Modulo per la presentazione delle osservazioni per i piani/programmi/progetti sottoposti a procedimenti di valutazione ambientale di competenza statale

ID: Codice procedura (ID_VIP/ID_MATTM): 12691

“Progetto di un impianto eolico denominato "Pitigliano" ubicato nei comuni di Pitigliano (GR) e Sorano (GR) costituito da 20 (venti) aerogeneratori di potenza nominale 7,0 MW per un totale di 140,0 MW con relative opere connesse ed infrastrutture indispensabili”

TESTO DELLE OSSERVAZIONI

Immagine 1. Vincoli ex art. 136 del CBC dal PIT della Regione Toscana e zona approssimativa dove è progettato l'impianto industriale.

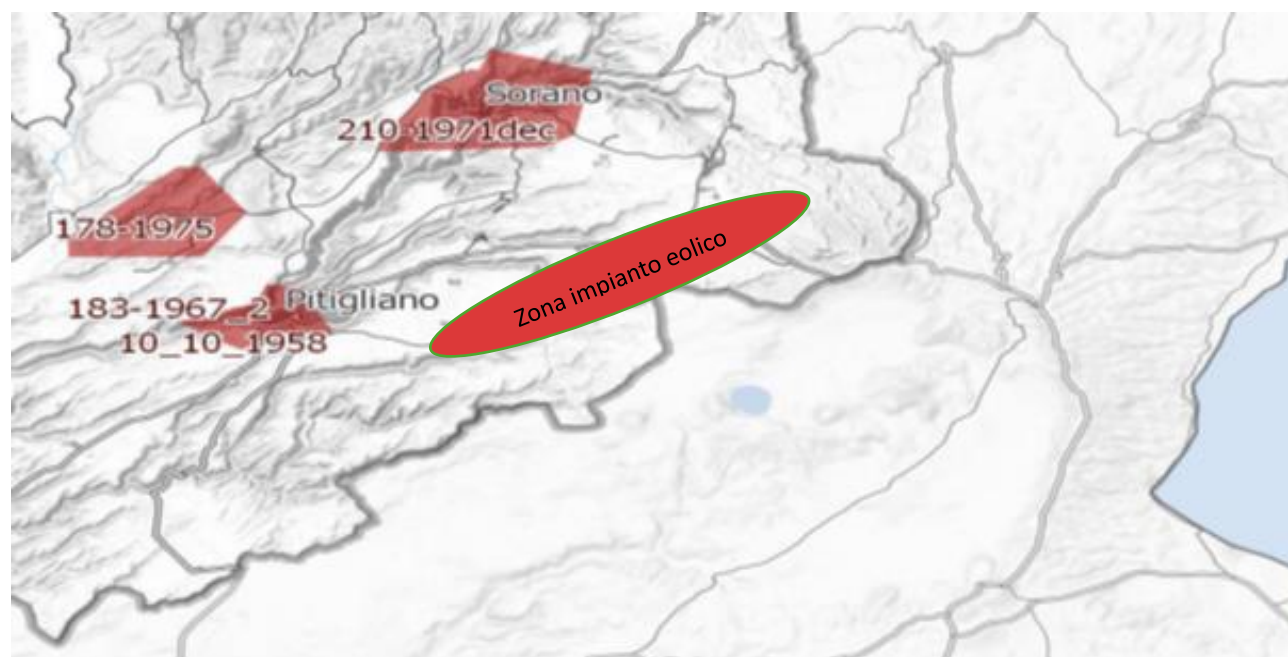
Al contrario di quanto sostiene la proponente, si evidenzia che l'impianto eolico industriale citato non solo ricadrebbe con tutti e 20 gli aerogeneratori all'interno delle fasce di rispetto di 3 km di due vincoli paesaggistici di notevole interesse pubblico esistenti nella Regione Lazio e con una parte di essi nel vincolo paesaggistico del Centro abitato di Sorano (GR) quindi in aree non idonee all'installazione di impianti di energia rinnovabile. Addirittura, alcuni aerogeneratori sarebbero ubicati a poche centinaia di metri dai perimetri dei due vincoli paesaggistici laziali ex art 136 del CBC. Ma la non idoneità dell'area non sarebbe certificata soltanto da questi vincoli paesaggistici ma anche dalle fasce di rispetto dei Beni della Parte seconda del CBC numerosi nel territorio interessato dal progetto dell'impianto eolico. Infatti la Proponente a pag 11 del SIA scrive: *"L'area interessata si trova all'esterno delle aree SIN individuate in Toscana e dista circa: 2,8 km dal centro abitato di Pitigliano, 2,7 km dal centro abitato di Onano, 2,8 km dal centro abitato di Latera"*. Quindi l'impianto come certifica la proponente potrebbe ricadere all'interno delle fasce di rispetto dei Centri Storici dei paesi citati e comunque li lambirebbe. Incompatibile sarebbe l'ubicazione di una parte del cavidotto che ricadrebbe nelle fasce di rispetto

del vincolo paesaggistico di notevole interesse pubblico del Centro Storico di Pitigliano. Considerando che le Regioni grazie al Decreto interministeriale nell'emanazione della legge sulle aree idonee e non idonee hanno la facoltà di estendere le fasce di rispetto dei Beni del CBC fino a 7 km per alcuni di essi non è da escludere che gli aerogeneratori del progetto eolico, essendo ancora in itinere, tra qualche mese si troverà ancora con ulteriori incompatibilità oltre alle numerose già esistenti. Questa possibilità di estensione delle fasce di rispetto fino a 7 km per i Beni del CBC da parte delle Regioni diventa particolarmente probabile per il Centro Storico di Pitigliano famoso nel mondo come dimostra anche il prestigioso riconoscimento insieme a Sovana e Sorano nell'elenco dei siti del World Monuments Found (WMF) prestigiosa istituzione con sede a New York che svolge un ruolo complementare a quello dell'Unesco. La stessa considerazione per il Centro storico di Pitigliano ovviamente vale sia per Sorano che per Sovana.

Inoltre, come sostiene la Proponente parte dell'impianto si verrebbe a trovare a 3,5 km dal centro abitato di Sorano. Infatti, tre degli aerogeneratori WTG 08, 09, 10 sono addirittura all'interno delle fasce di rispetto dei 3 km del suo vincolo paesaggistico di notevole interesse pubblico ex art 136 del CBC. Si evidenzia che così si crea

un'ulteriore incompatibilità con la tutela del Paesaggio.

Immagine 3. Cumulo di una parte di impianti eolici, fotovoltaici e geotermici industriali in progettazione ed esistenti intorno all'eolico industriale "Pitigliano".

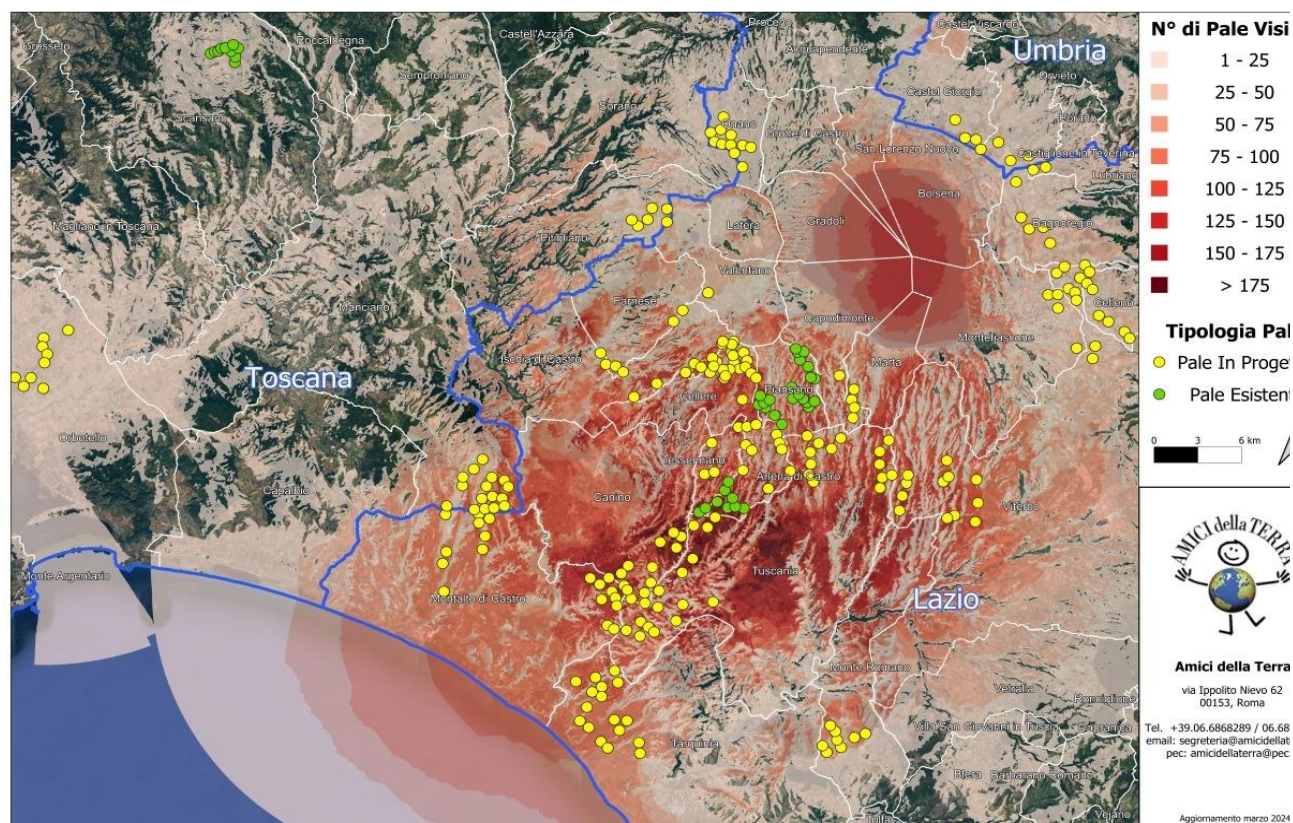
Tornando alle Linee guida nazionali, l’allegato IV dedica il paragrafo 3 agli impatti visivi e quelli sui Beni Culturali, Paesaggistici, Naturalistici e Culturali, ecc. Viene detto che la valutazione dell’impatto visivo dovrà essere effettuata tenendo conto “degli elementi caratterizzanti e qualificanti il paesaggio, effettuata alle diverse scale di studio (vasta, intermedia e di dettaglio...”. Le analisi debbono non solo definire l’area di visibilità dell’impianto eolico industriale, ma anche il modo in cui l’impianto viene percepito all’interno del bacino visivo. Le analisi visive debbono inoltre tener in opportuna considerazione gli effetti cumulativi derivanti dalla compresenza di più impianti”. Nella Relazione Paesaggistica e nello Studio di Impatto Ambientale prodotte dalla proponente come già evidenziato è stato ignorato il vincolo paesaggistico di notevole interesse pubblico ex articolo 136 del Codice dei Beni

Culturali “*Ambito paesaggistico, geologico e geomorfologico dell’orlo della caldera di Latera ...*” Non vengono nemmeno citati gli impianti eolici in progetto al MASE, il “Rempillo” (6 aerogeneratori) e un altro in verifica amministrativa di 14 aerogeneratori e 72, 6 MW. Ad oggi nei territori di Pitigliano, Sorano e in quello limitrofo potenzialmente potrebbero essere insediati 40 aerogeneratori alti 200 metri e larghi 170. Ma la proponente non cita neanche altri impianti che creerebbero il cumulo e quindi maggiore impatto. Infatti, sul territorio della “Città del Tufo” (Sorano e Pitigliano) impatterebbero anche l’impianto eolico “Montarzo” di Onano con 13 aerogeneratori con le dimensioni ricordate, l’altro eolico industriale nel territorio di Valentano con sette aerogeneratori (stesse dimensioni), gli impianti di Farnese con un minieolico di 3 Torri alte 60 metri già installate in località Poggio del Crognolo e l’impianto eolico industriale “Vallerosa” (7 aerogeneratori alti 200 metri e larghi 158 metri) in procedura VIA presso la Regione Lazio. Inoltre, altri impianti del minieolico già presenti a Valentano, Cellere e Piansano e due progetti eolici industriali con le stesse dimensioni (200 m x 170 m) nel Comune di Ischia di Castro. La valutazione del cumulo non prende neanche in considerazione gli impianti industriali di fotovoltaico e agrivoltaico in progetto a Farnese, Valentano, Ischia di Castro, Cellere. L’impianto geotermico in procedura Via al MASE, progettato nella Caldera di Latera. Quindi è stata effettuata una valutazione del potenziale impatto cumulativo non veritiera a dispetto di quanto affermato dalla proponente che sostiene di aver preso in considerazione uno spazio di 10 km intorno al suo impianto per gli impatti che si creerebbero.

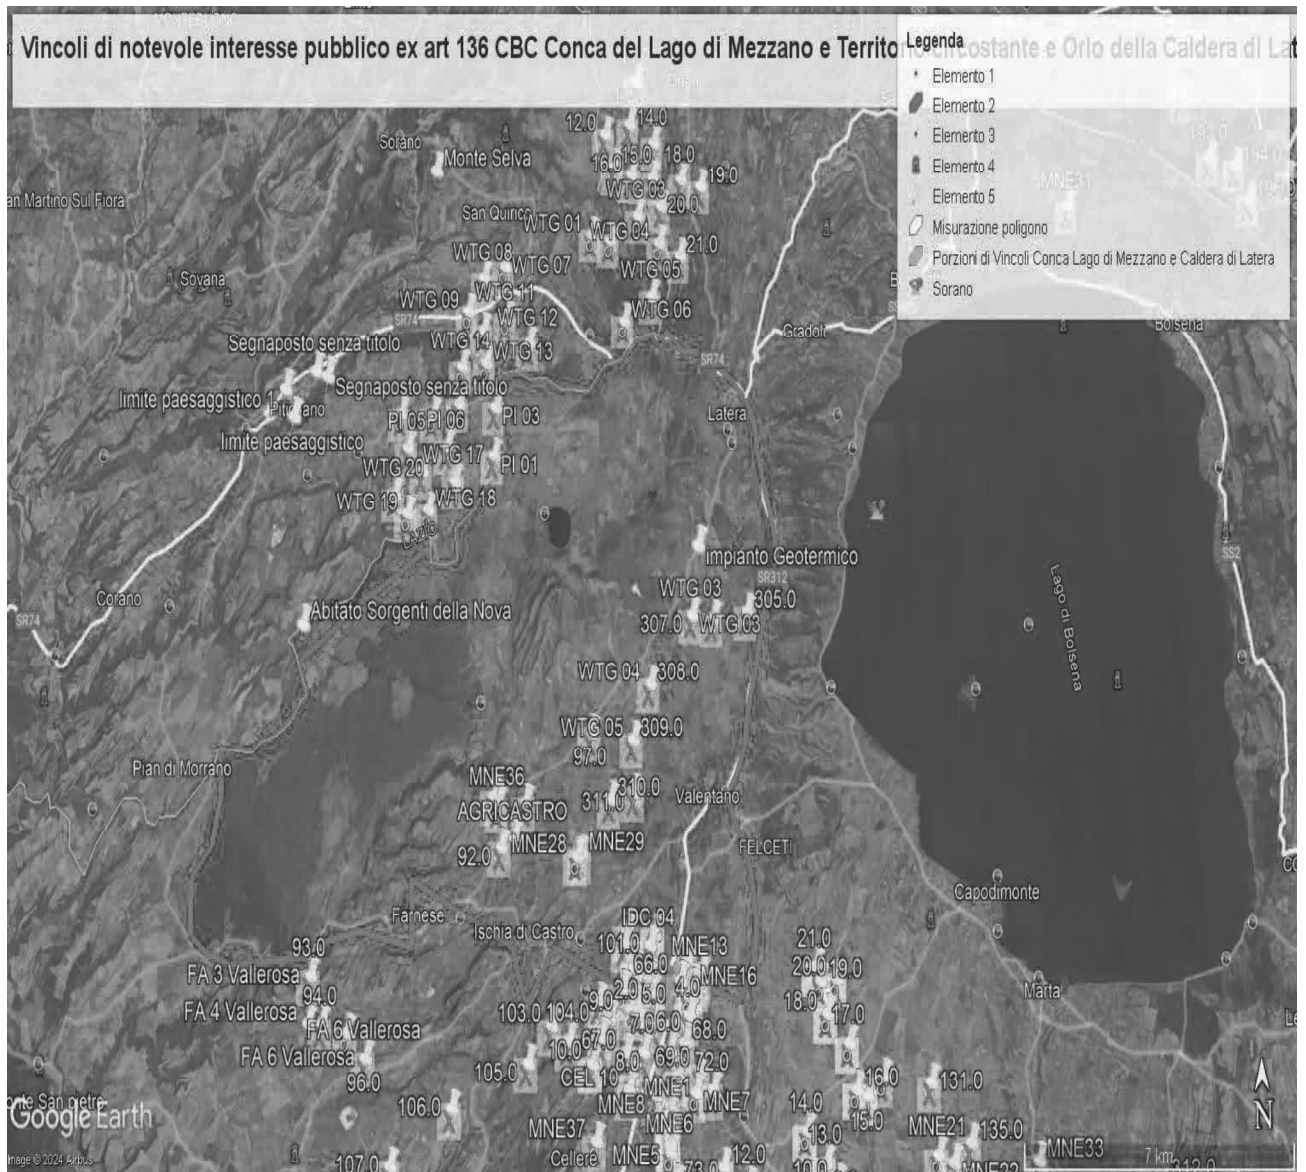
ad impattare sul territorio e sulle economie di cinque Comuni del Lazio (Farnese, Onano, Latera, Valentano, Grotte di Castro e Gradoli) si trova nelle fasce di rispetto dei Beni di notevole interesse pubblico come si è evidenziate nelle Osservazioni precedenti e crea degli impatti negativi anche sui beni naturalistici come verrà dettagliato nell'Osservazione relativa alla Vinca. Inoltre, andrebbe a sommarsi al già enorme cumulo di impianti eolici e fotovoltaici e geotermici che creano una elevata criticità ambientale nella provincia di Viterbo e interferiscono anche con il territorio toscano come si può vedere dalle varie immagini dell'Allegato n. 1.

IMMAGINE n. 2 Impianto eolico industriale “Pitigliano” e distanze aerogeneratori dai Vincoli della Conca del Lago di Mezzano...

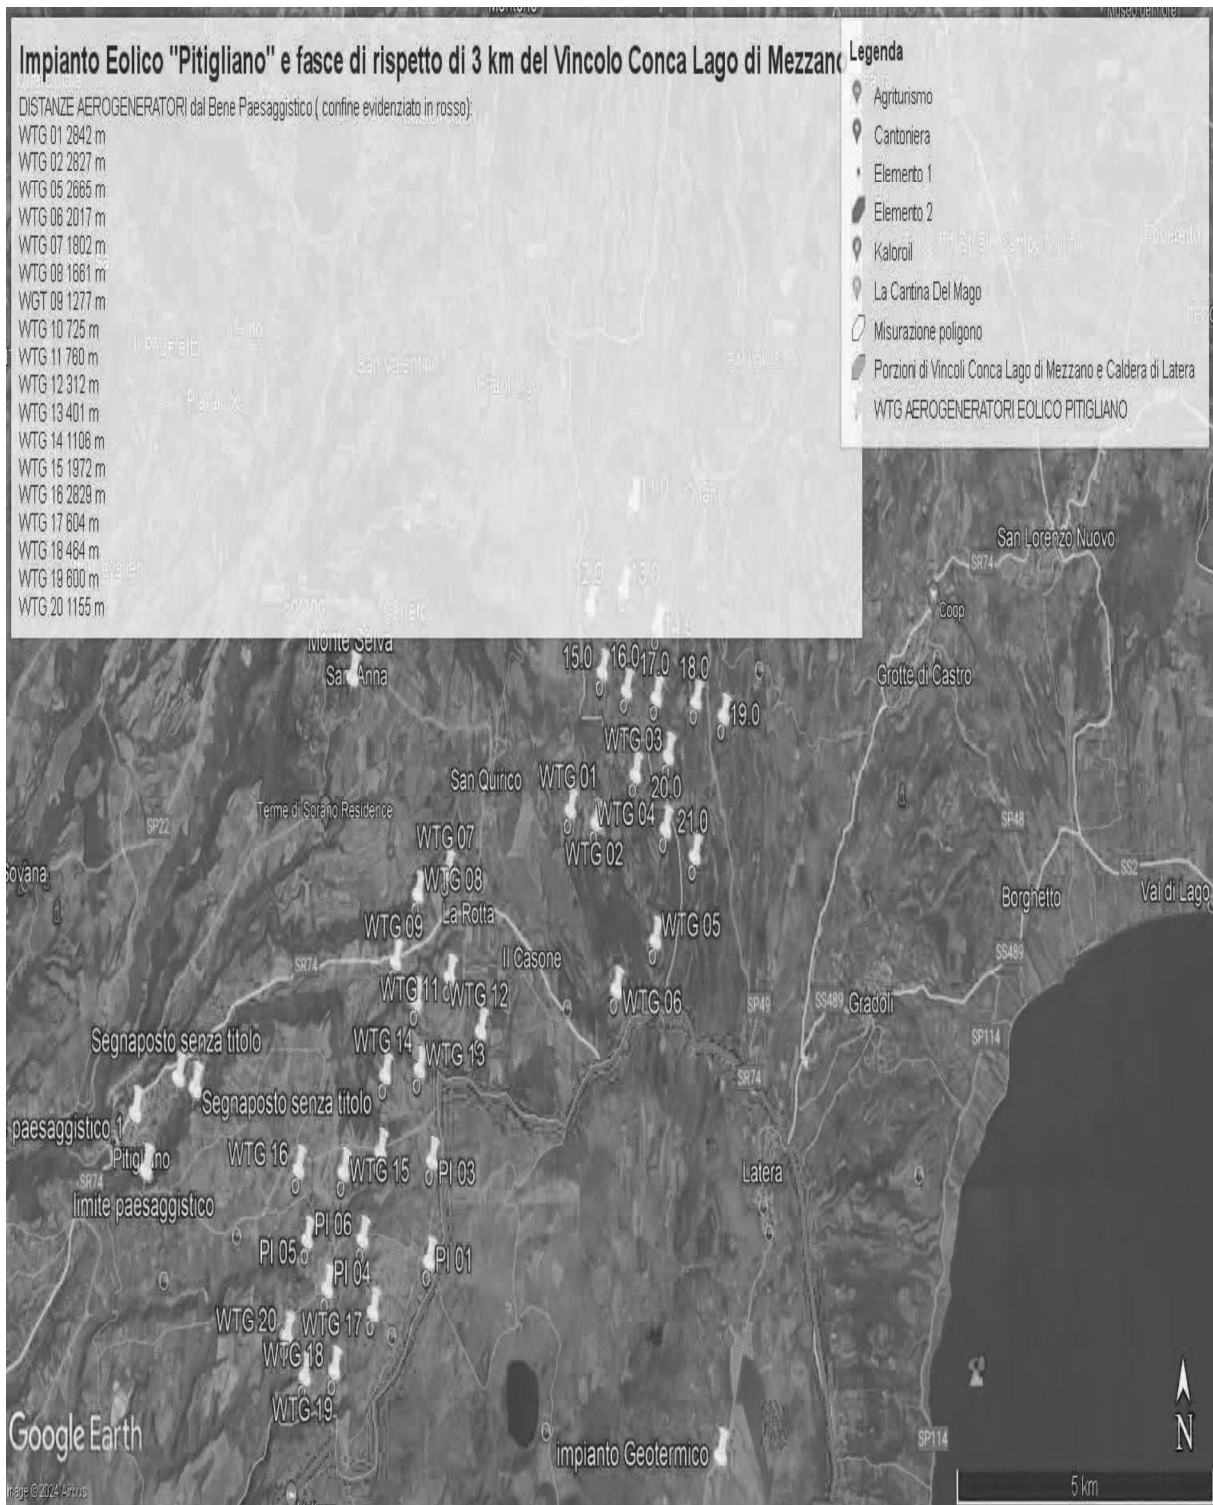
Come è illustrato nell'immagine si ribadisce che l'impianto industriale "Pitigliano" ricade completamente all'interno delle fasce di rispetto dei due vincoli di notevole

interesse pubblico e lambisce quelle di un terzo vincolo e quindi come affermato dal Consiglio di Stato nelle sentenze citate, l'impianto è insediato in area non idonea ai sensi dell'art. 20 comma 8 lettera c quater del D.Lgs. n. 199/2021 e ss.mm.ii al contrario di quanto sostiene la proponente.

IMMAGINE n. 3 Impianto eolico industriale “Pitigliano” e distanze aerogeneratori dai Vincolo “Orlo della Caldera di Latera.

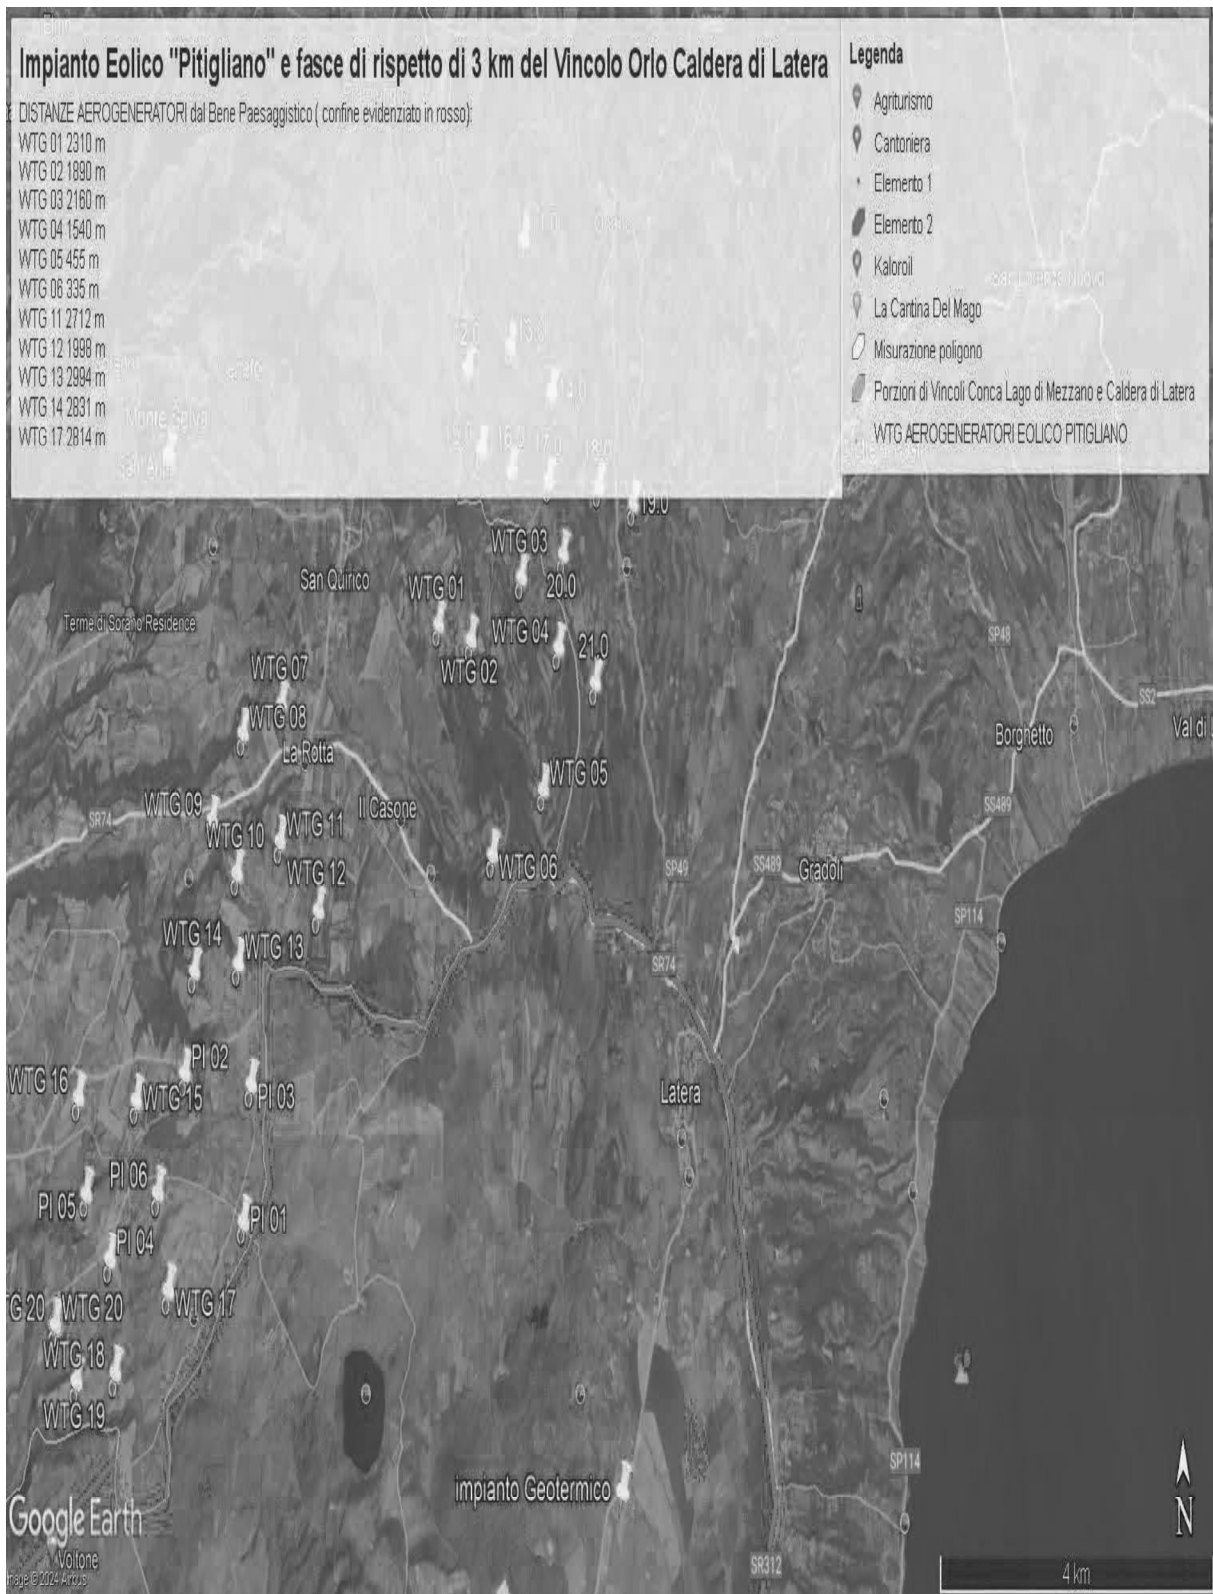
Concludendo, si evidenzia ancora che la proponente non effettuando la procedura prevista dalla Parte III delle Linee Guida nazionali ha ignorato un vincolo paesaggistico di notevole interesse pubblico istituito con un provvedimento del Segretariato regionale del Ministero della Cultura per il Lazio che ha emanato il Decreto di dichiarazione di notevole interesse pubblico n. 22 del 15.02.2024 ai sensi e per gli effetti dell'art. 136, co. 1, lett. c) e d) del decreto legislativo 22 gennaio 2004, n. 42, "Ambito paesaggistico, geologico e geomorfologico dell'orlo della caldera di
